Concours pour le batiment « des concierges », a Lausanne

Nous concluons donc au maintien du type de chaland de 600 tonnes prévu par nos études sur la voie navigable Chancy-Coblenz. Concours pour l'étude d'un bâtiment destiné à remplacer celui dit « des concierges », Cité-Devant, n° 5, Lausanne.

#### Rapport du Jury.

Projet « Maisonneur Abraham de Crousaz » (M. Epitaux).

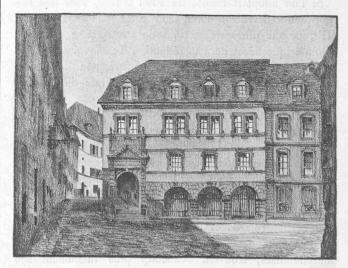
N° 10 (Maisonneur Abraham de Crousaz). Projet intéressant et très bien présenté. L'idée de loger, au rez-de-chaussée, un musée lapidaire, est heureuse. Il y a un hors d'échelle entre les arcades des faces sud et ouest et le raccord des dites façades serait, de ce fait, à revoir. L'auteur attire l'attention sur la vue que l'on a, de la cour de l'Académie, sur la tour de la Cathédrale, par une perspective pleine de charme.

Projet « Vulatour » (M. Guignet).

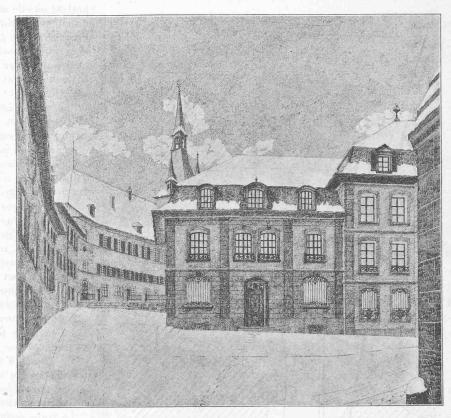
N° 19 (Vulatour). Projet pouvant devenir intéressant par un complément d'étude. La vue perspective donne bien l'idée de la destination du bâtiment dans l'esprit du programme. Le bâtiment n° 6 (Préfecture) conserve, de cette manière, tout son intérêt et l'ancienne Académie se trouve bien dégagée.
